RAPPORTO FINALE DI VERIFICA PROGETTO ESECUTIVO

Rapporto Finale di verifica preventiva della progettazione ai sensi dell'art. 26 del D. Lgs. 50/2016 e s.m.i.: Progetto Esecutivo "PNRR – M6C1 Reti di prossimità, strutture e telemedicina per l'assistenza sanitaria territoriale- CASA DELLA COMUNITÀ TIPO SPOKE DI ISILI (SU)"

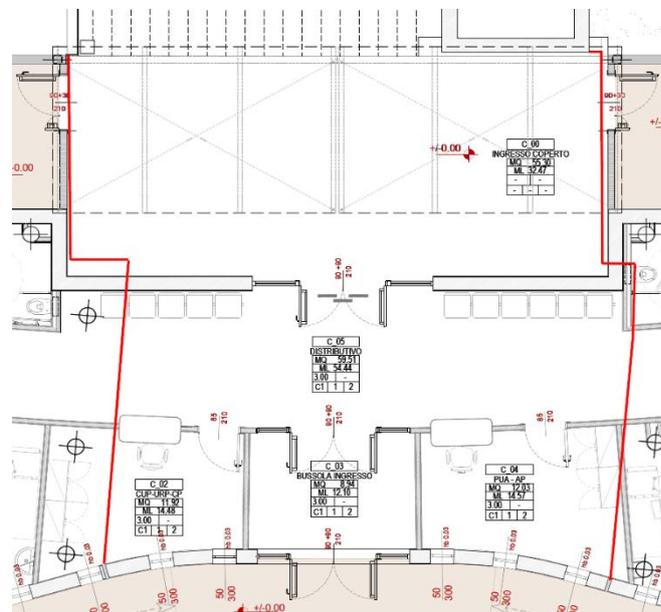
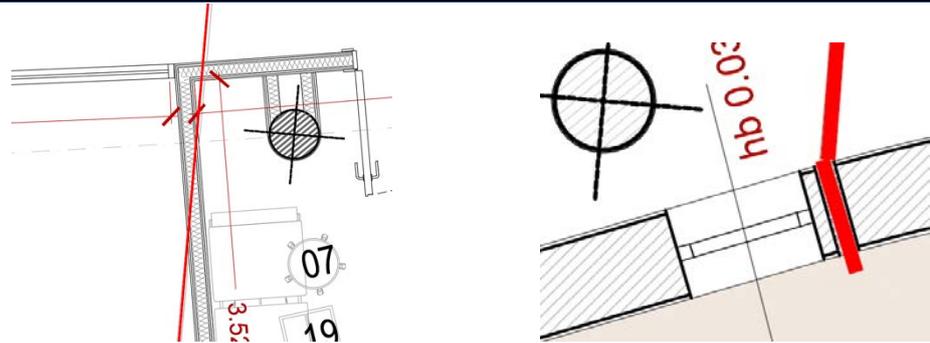
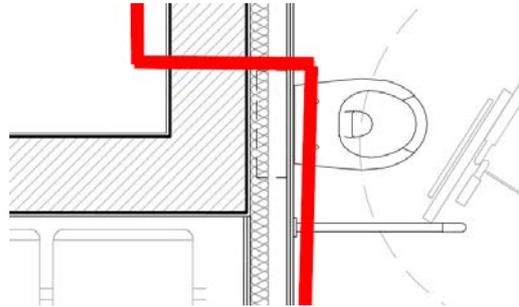
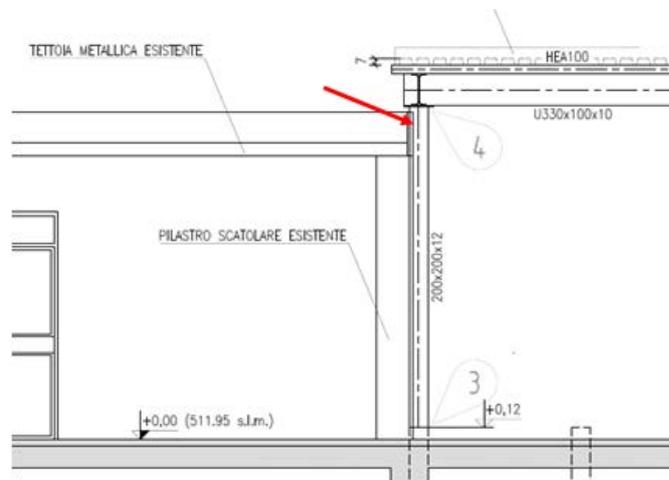
Al piano terra delle tavole architettoniche non si riscontra l'indicazione completa dei giunti strutturali tra i blocchi della nuova struttura rispetto all'edificio esistente; tali indicazioni devono essere riportate in tutte le piante architettoniche:

1. Rivedere anche la posizione della parete e della finestra, in quanto una parete risulta tagliata in diagonale dal giunto, mentre per la finestra si riscontrano solo 4 cm di muratura prima del giunto:

2. Si ribadisce che anche sulle tavole degli impianti si devono rappresentare i giunti strutturali e i sistemi per compensare le dilatazioni e gli spostamenti delle strutture in condizioni sismiche.
3. Controllare la posizione delle tubazioni dei sanitari rispetto ai giunti:

4. Anche nella tavola della copertura non sono indicati i giunti tra le due coperture metalliche; deve inoltre essere definito come avviene il raccordo tra le coperture ed il relativo tamponamento per contenere l'acqua piovana (v. freccia rossa):

1.2.3.4 La situazione si semplifica in quanto il giunto rappresentato a pavimento deve essere tolto. Questo perché il giunto strutturale è sì presente tra la fondazione della nuova costruzione e quella della vasca esistente, ma riportarlo a pavimento rappresentava un errore formale. Infatti, il solaio di calpestio è una struttura continua, così come la soletta di copertura, essendo formato da igloo e getto armato. Sostanzialmente tutto il volume di nuova costruzione è un corpo unico che scavalca la vasca. La porzione di solaio di nuova costruzione che si atterra sulla vasca poggia su uno strato di scorrimento, dunque di tolleranza, che non impedisce i movimenti. Pertanto, non c'è bisogno di alcun giunto all'interno dell'edificio, né a pavimento né in verticale (si veda l'elaborato 23.54_PE_AR_11_10b_01 - Progetto sezioni 2). Si aggiunge che tutte le murature perimetrali di nuova costruzione poggiano sulla fondazione di progetto, pertanto fanno parte dello stesso corpo e non interferiscono con l'esistente.

N. 5	CC	NON CONFORMITA' OSSERVAZIONE
EMISSIONE 1		
RILIEVO	23_54_PE_ST_11-01_00 - Fondazioni - carpenterie 1- Si rileva che parte delle fondazioni risultano tagliate dal testalino:

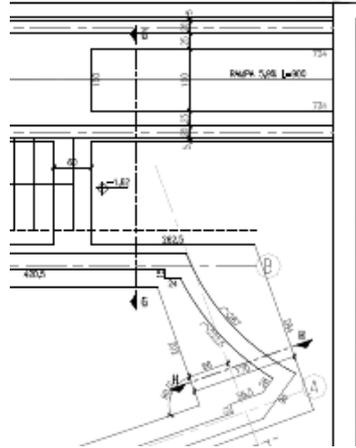
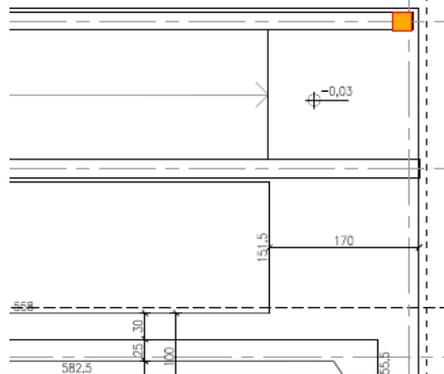
- 2- Poiché le rampe presentano una lunghezza superiore a 30 m, non si ritrova una nota relativa alla necessità di un additivo antiritiro come previsto per il solaio di copertura.
- 3- Si ritiene opportuno retinare i muri sezionati rispetto alle fondazioni per maggiore chiarezza.
- 4- Rappresentare i pilastri della pensilina metallica che nascono sul muro 4:

<u>RISPOSTA DEL PROGETTISTA</u>	<ol style="list-style-type: none"> 1- Si allunga il disegno. 2- Se con "rampe" si intendono i muri nn.3 e 4, trattandosi di elementi secondari isostatici non si ritiene che la lunghezza ecceda quella di comuni strutture. Il parallelismo con la soletta di copertura sembra inopportuno per dimensioni (67 metri contro 32 metri) e per schema statico (struttura iperstatica contro struttura isostatica). Non si ritiene necessario l'additivo suggerito. Se con "rampe" si intende, invece, il piano inclinato di appoggio al pavimento, questo non risulterà parte della struttura, ma sarà giuntato da essa e trattato come pavimentazione. 3- Si aggiunge il retino richiesto. 4- Si aggiunge il riferimento richiesto.
<u>ESITO VERIFICA/ CONTRODEDUZIONE</u>	<ol style="list-style-type: none"> 1- Verificato. 2- Si prende atto della risposta ma si ribadisce che si ritiene opportuno prevedere un idoneo additivo antiritiro per evitare la formazione di fessurazioni nel tempo (Osservazione). 3- Verificato. 4- Verificato.

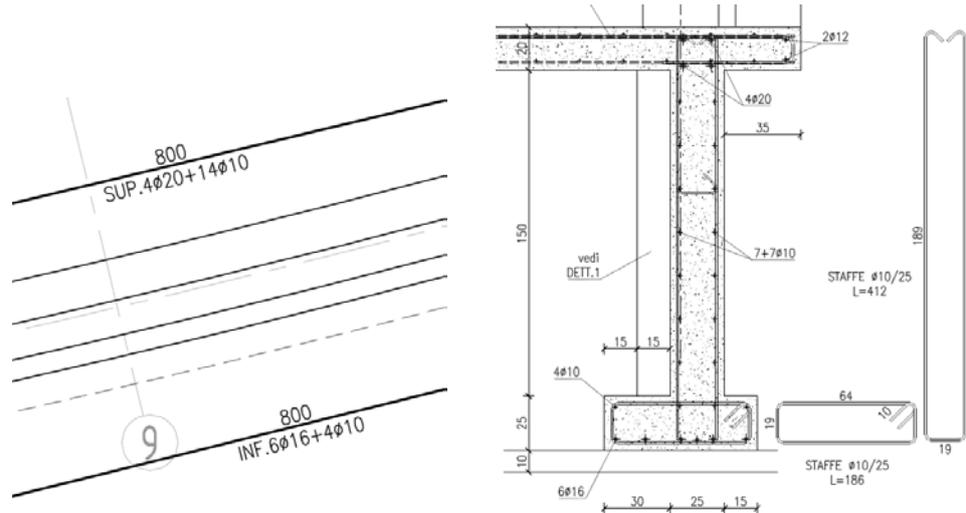
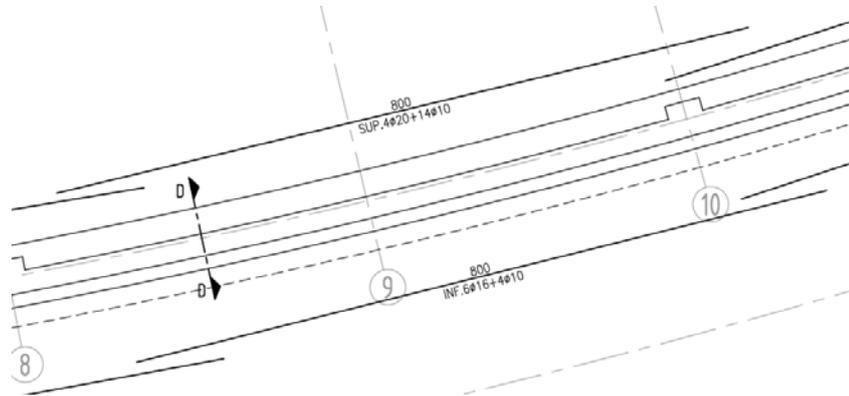
N. 6	CC	NON CONFORMITA' OSSERVAZIONE
EMISSIONE 1		
<u>RILIEVO</u>	23_54_PE_ST_11-02_00 - Fondazioni - armature <ol style="list-style-type: none"> 1- Si rileva che parte delle fondazioni risultano tagliate dal testalino. 2- In pianta si indica l'armatura superiore e inferiore, mentre dovrebbe essere specificata come "armatura muri" e

"armatura fondazione"; si riporta a titolo di esempio la sezione D-D:

- 3- Riportare una nota specificando che la tavola è relativa allo sviluppo delle armature correnti, mentre per le armature con relativa posizione e passo si deve fare riferimento alla tavola 10.
- 4- Rappresentare le armature curve come l'andamento del muro:

<p><u>RISPOSTA DEL PROGETTISTA</u></p>	<ul style="list-style-type: none"> 1- Si allunga il disegno. 2- In realtà, gli elementi verticali in oggetto non sono "muri", ma parte integrante della fondazione (di altezza 195cm), il cui estradosso è a quota -0,50; pertanto la dicitura appare corretta. Per scongiurare ogni dubbio, comunque, si aggiunge il prefisso LAT. (come laterale) prima dei φ10 3- Si aggiunge la nota richiesta. 4- Si procede come richiesto. 5- Si procede come richiesto.
<p><u>ESITO VERIFICA/CONTRODEDUZIONE</u></p>	<ul style="list-style-type: none"> 1- Verificato. 2- Si prende atto della risposta e dell'aggiornamento. 3- Verificato. 4- Verificato. 5- Si riscontra l'aggiornamento sulle parti curve, mentre sulle parti rettilinee le sovrapposizioni non sono sempre quotate (Osservazione).
<p><u>ESITO RILIEVO</u></p>	<ul style="list-style-type: none"> <input type="checkbox"/> NON CONFORMITA' <input checked="" type="checkbox"/> OSSERVAZIONE (punto 5) <input type="checkbox"/> SUPERATO

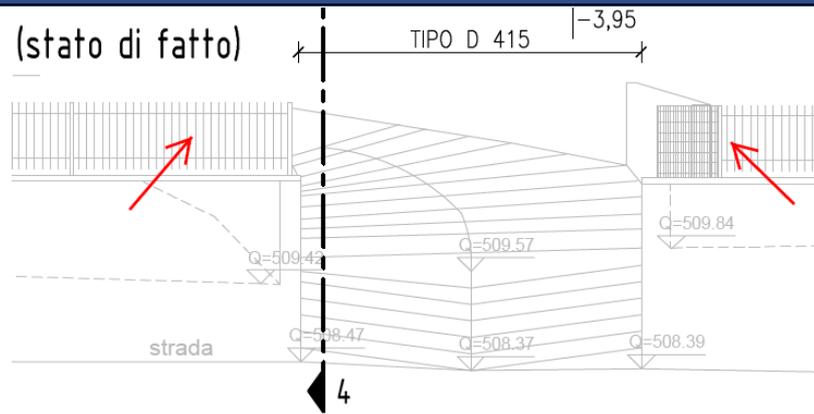
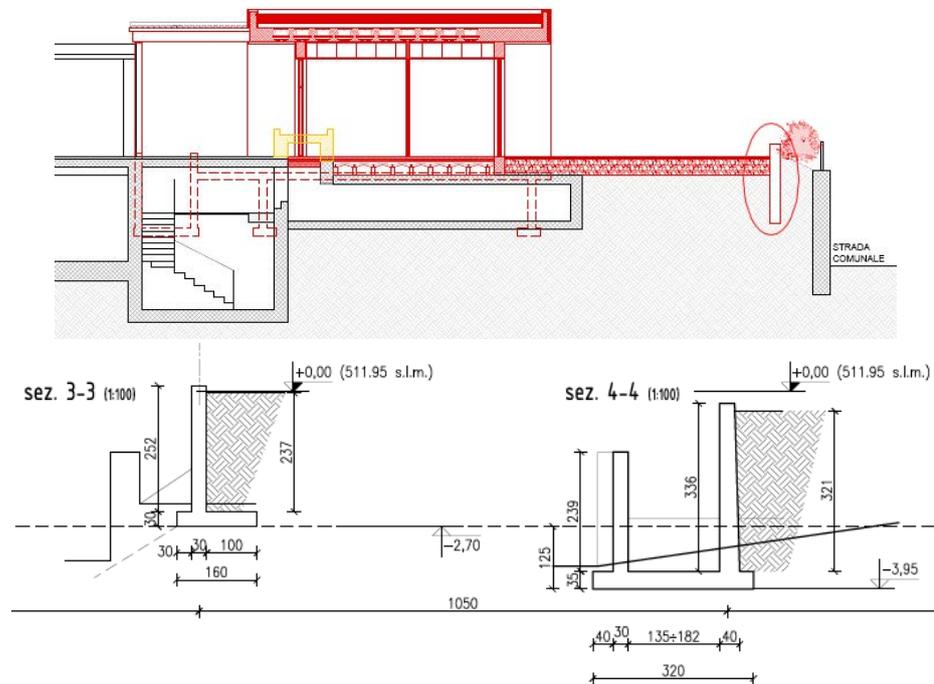
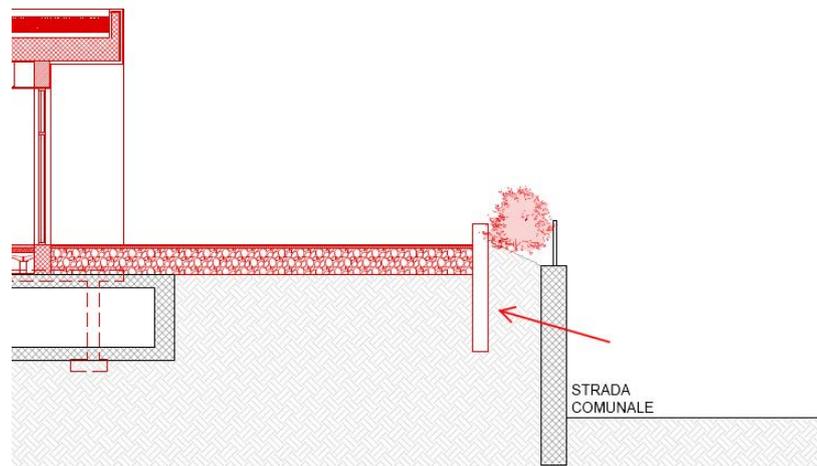
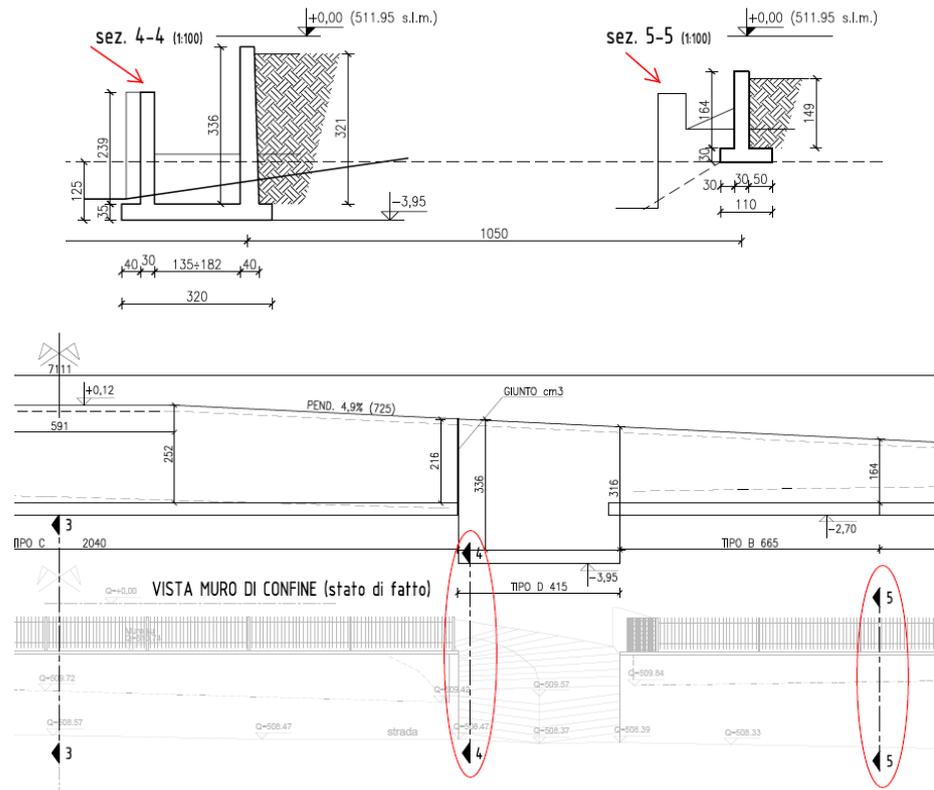
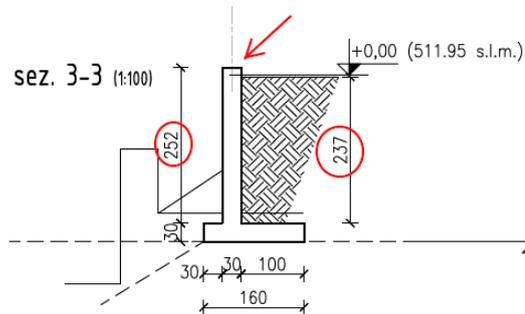
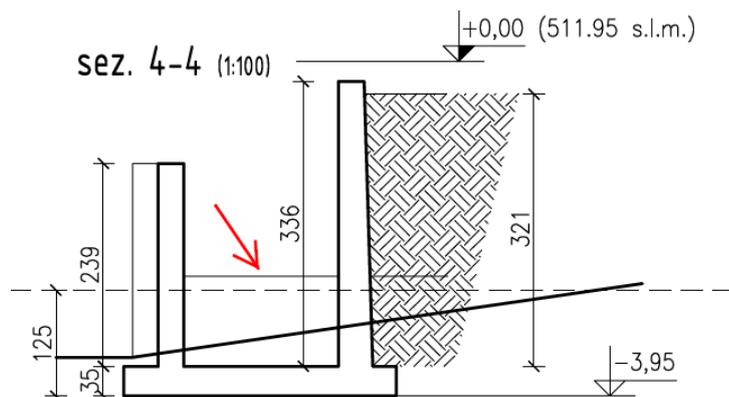
<p><u>RILIEVO</u></p>	<p>23_54_PE_ST_11-03_00 - Muro 1</p> <p>1- Si rileva che il muro di confine esistente risulta ammalorato:</p>  <p>Si osserva che in progetto si prevede il solo accostamento del nuovo muro tipo D al muro esistente:</p>   <p>Si chiedono valutazioni in merito alla capacità resistente del muro esistente e se non sia opportuno ripristinare una porzione più estesa di tale muro.</p> <p>2- Si osserva che in sommità al muro tipo D deve essere prevista una recinzione in continuità con il muro esistente:</p> 
-----------------------	---

Riportare i dettagli della recinzione e dei relativi ancoraggi.

3- Si osserva che sull'elaborato architettonico "23.54_PE_AR_12_02_00" si rappresenta una geometria del muro 1 non coerente con gli elaborati grafici strutturali:

4- Chiarire se il nuovo muro 1 possa incrementare le spinte agenti sul muro esistente, nel qual caso riportare le verifiche strutturali del manufatto esistente:

5- Si osserva che nella sezione 5-5 il muro esistente deve risultare più distante dal muro nuovo rispetto alla sezione

6- Si evidenzia che il cordolo ferma-ruota deve essere rialzato di almeno 20 cm rispetto al piano stradale anziché 15 cm:

Si chiede se il muro nuovo non debba essere verificato a urto veicolare e se non debbano essere previsti degli elementi di ritenuta per i mezzi; si chiede inoltre se il piano finito di valle rappresentato in sezione 4-4 risulta corretto con un dislivello significativo rispetto al piano stradale:

<p><u>RISPOSTA DEL PROGETTISTA</u></p>	<ol style="list-style-type: none"> 1. In questa fase il muro esterno, il cui tema è stato analizzato in sede di confronto con la SA, non rientra negli interventi previsti. Perciò, come concordato con la SA, sarà cura della DL valutare l'eventuale necessità di intervenire sul muro ammalorato. Si attende nota della RUP. 2. Si aggiunge la recinzione metallica richiesta 3. La sezione viene corretta. 4. Si corregge la tavola architettonica 23.54_PE_AR_12_02_00 uniformandola allo strutturale; al contempo si specifica che, viste le sezioni 1, 2, 3, 4 e 5 del MURO 1 (dis. 03) non si ritiene plausibile un aggravio di spinta sul muro esistente a causa del MURO 1; come si vede in particolare in sez. 3-3, dove si prevede la minima distanza fra i 2 muri, la pendenza fra le basi delle fondazioni è inferiore all'angolo d'attrito del terreno (linea tratteggiata). 5. Si corregge il refuso. 6. Si aumenta l'estradosso del MURO 1 di 5cm, al fine di avere un cordolo "ferma-ruota" a quota +20cm dal piano stradale; il progetto architettonico non prevede elementi di ritenuta per i mezzi (paracarri metallici) ritenendo che non vi siano dislivelli significativi fra la rampa e il giardino. Come da normativa, l'urto accidentale è normalmente applicato a quota +50 cm dal piano strada e pertanto non è applicabile in questo caso. Si corregge il refuso di sez. 4-4.

<p><u>ESITO VERIFICA/ CONTRODEDUZIONE</u></p>	<ol style="list-style-type: none"> 1- Si prende atto della risposta, tuttavia in assenza di una nota di condivisione da parte del RUP, il Rilievo permane come Non Conformità (Non Conformità). 2- Verificato. 3- Verificato. 4- Si prende atto della risposta. 5- Verificato. 6- Si riscontra il rialzo da 15 a 20 cm del muro dal piano strada, al fine di garantire il "ferma-ruota", e si prende atto che non è prevista la presenza di elementi di ritenuta, anche se il dislivello risulta superiore a 50 cm: <div data-bbox="713 1473 1126 1720" data-label="Image">  </div> <p>In ogni caso, anche solo per la presenza di eventuali pedoni, si dovrebbero prevedere degli elementi che evitino la caduta dal momento che il salto di quota supera i 50 cm (Non Conformità).</p>
<p><u>ESITO RILIEVO</u></p>	<p><input checked="" type="checkbox"/> NON CONFORMITA' (punti 1-6) <input type="checkbox"/> OSSERVAZIONE <input type="checkbox"/> SUPERATO</p>

23_54_PE_ST_11-04_00 - Muri 3 4

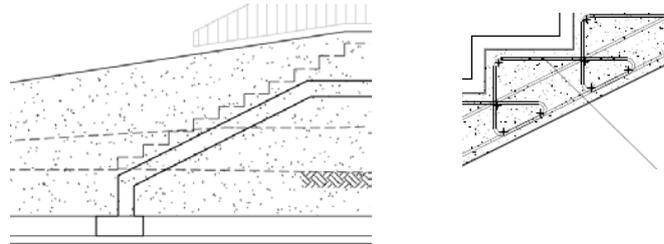
- Nella sezione XX non è previsto uno strato di pulizia (magrone) al fine di garantire il corretto copriferro e di evitare che il calcestruzzo, in fase di getto, si possa mescolare con il terreno.
- Riportare le lunghezze dei muri nei prospetti.
- Quotare la carpenteria della scala e rappresentare i gradini in c.a. (non riportati) in coerenza con la tavola 10:

1- Il Rilievo è riferito al solaio del vespaio e non alle fondazioni, visto che nella tavola 12 ("magrone di fondazione") il magrone è stato giustamente previsto (Osservazione):

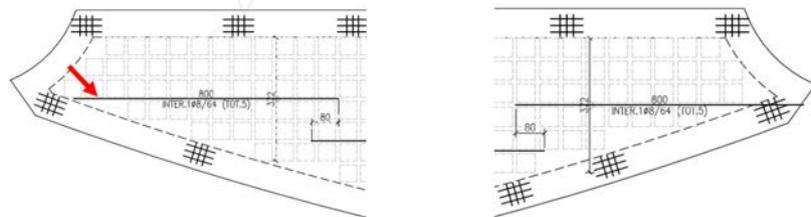
<u>RILIEVO</u>	<p>23_54_PE_ST_11-09_00 - Copertura - armature</p> <p>1- La tavola di armatura del solaio deve essere rappresentata in scala 1:50 come per le fondazioni. 2- Quotare le lunghezze di sovrapposizione e le distanze dei ferri delle travi dall'asse dei pilastri:</p> <div style="text-align: center;">  </div> <p>3- Per una migliore lettura della tavola 11, riportare in pianta le indicazioni delle sezioni, senza dover consultare la tavola di carpenteria. 4- Indicare le reti elettrosaldate inferiori e superiori del solaio alleggerito con le relative lunghezze di sovrapposizione. 5- Indicare le lunghezze di sovrapposizione tra le barre dei travetti:</p> <div style="text-align: center;">  </div> <p>6- Si rileva che i ferri trasversali portanti non sono ancorati all'interno della trave con i relativi pieghe:</p> <div style="text-align: center;">  </div> <p>7- Nelle piante dei solai non si riscontrano i pilastri. 8- Si riscontra una parte di solaio tagliata dal testalino:</p>

- 1- Si prende atto della scelta del progettista anche se la normativa richiederebbe una scala 1:50, trattandosi di un progetto esecutivo (Osservazione).
- 2- Si riscontra l'aggiornamento ma si evidenzia che, sul lato sinistro della pianta, i ferri orizzontali non sono prolungati fino alle travi, a differenza del lato destro (Osservazione):

- 3- Verificato.
- 4- Verificato.
- 5- Verificato.
- 6- Si prende atto della risposta.
- 7- Si prende atto della risposta, ma sarebbe stato opportuno inserire la sagoma dei pilastri, anche solo con un tratteggio, per non appesantire il disegno (Osservazione).
- 8- Verificato.

23_54_PE_ST_11-11_00 – Dettagli copertura

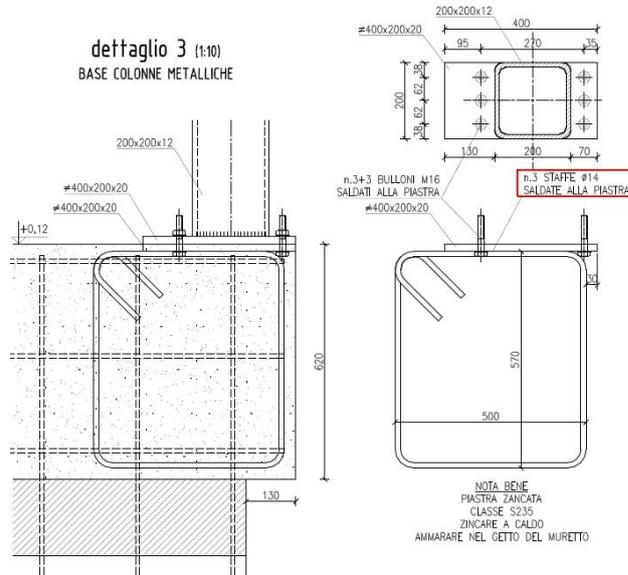
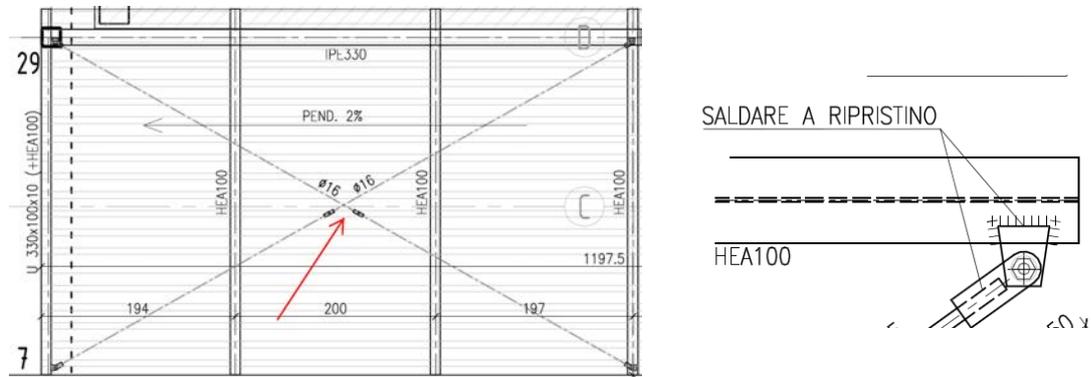
2- In riferimento al dettaglio 3, riportare una sezione trasversale nella quale si rappresenta anche il setto di larghezza 20 cm con le relative armature e copriferrì, oltre alle 3 staffe saldate alla piastra, considerando la presenza dei bulloni, in quanto non è chiaro dove vengono posizionati e se gli spazi previsti sono sufficienti:

2- Sembra che i controventi si intersechino in mezzera, dato che la giunzione sulle travi è uguale per tutti i controventi:

<u>RISPOSTA DEL PROGETTISTA</u>	<ol style="list-style-type: none"> 1. A causa di un refuso, è stato erroneamente riportato n.3 staffe anziché n.2 staffe $\phi 14$; si aggiorna il disegno e si aggiunge la sezione richiesta; si fa notare che la mensola in oggetto risulta praticamente scarica, avendo considerato pilastri metallici "pendolari"; il carico verticale di progetto è appena 34,5kN. 2. I controventi si intersecano in mezzzeria; trattandosi di elementi lunghi ben 660cm, di piccolo diametro, la deviazione dalla linea retta è trascurabile; si ricorda che il tirante compresso è ritenuto instabilizzato e "sbandato". 3. Si corregge l'errore fissando i tiranti ai soli profili secondari HEA100. 4. Si aggiunge la vista richiesta. 5. Il dettaglio di riferimento è il n.5 (sulla sinistra); si aggiunge un'ulteriore vista dall'alto.
---------------------------------	--

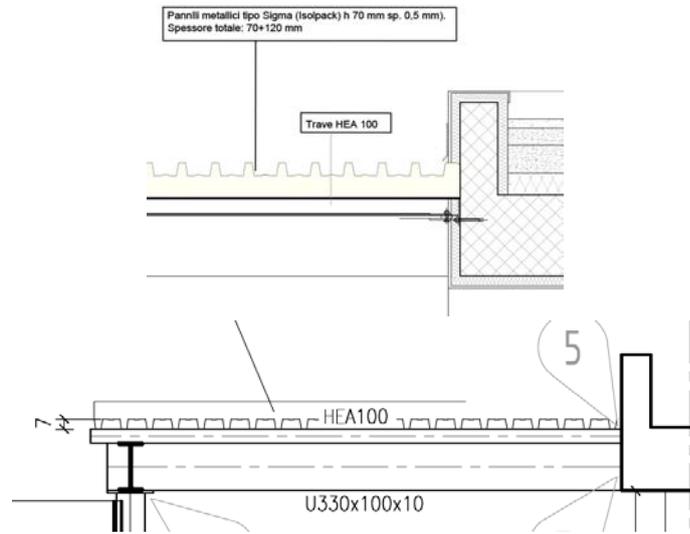
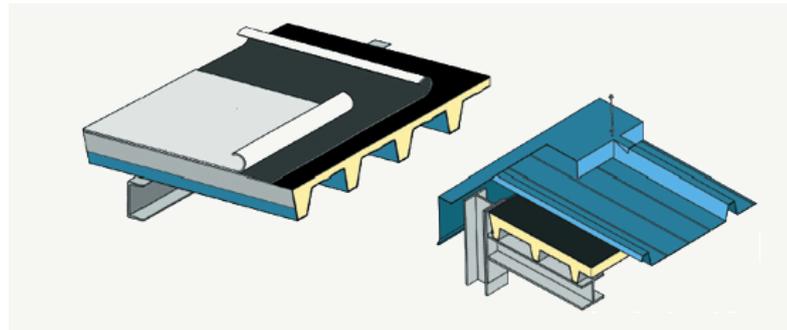
Si rileva che nella sezione i pannelli sono stati rappresentati al contrario; si evidenzia che tali elementi devono essere coerenti con il progetto strutturale nel quale le nervature sono posizionate inferiormente come previsto sulle schede tecniche tipo Sigma (Isolpack):

Non è definito inoltre il rivestimento che si deve prevedere sui pannelli tipo Sigma:

<u>RISPOSTA DEL PROGETTISTA</u>	Si corregge e integra. Il progetto strutturale e quello architettonico vengono resi coerenti.
<u>ESITO VERIFICA/CONTRODEDUZIONE</u>	Verificato.
<u>ESITO RILIEVO</u>	<input type="checkbox"/> NON CONFORMITA' <input type="checkbox"/> OSSERVAZIONE <input checked="" type="checkbox"/> SUPERATO

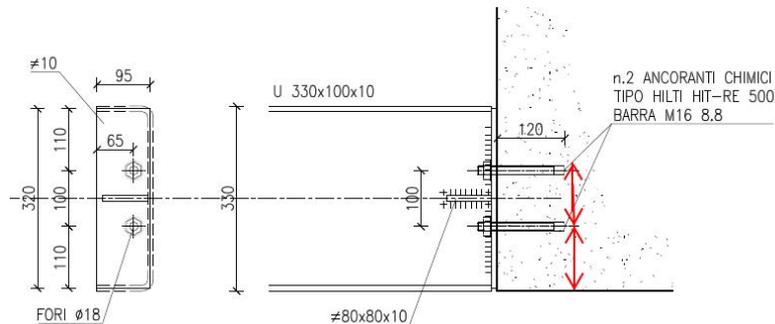
9. Si osserva che le verifiche degli inghisaggi riportati a pag.44 non tengono conto dell'interasse degli inghisaggi e della loro distanza dal bordo che ne riducono sensibilmente la resistenza:

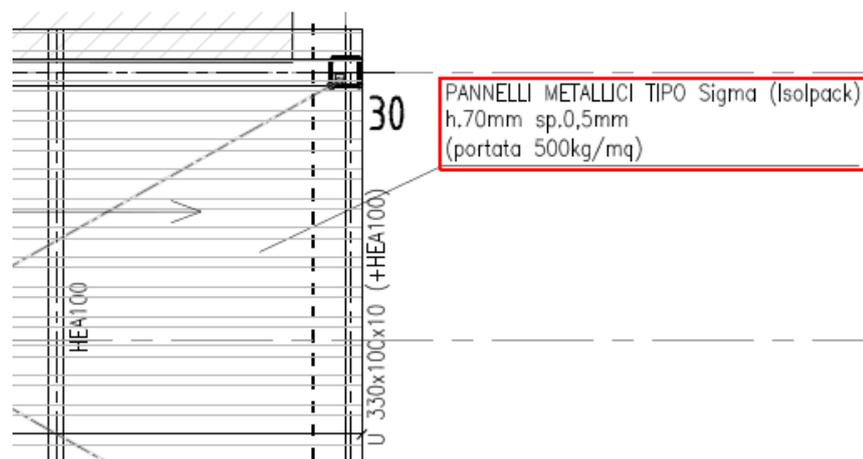
11. Non si riscontrano verifiche strutturali in merito ai pannelli di copertura della struttura metallica:
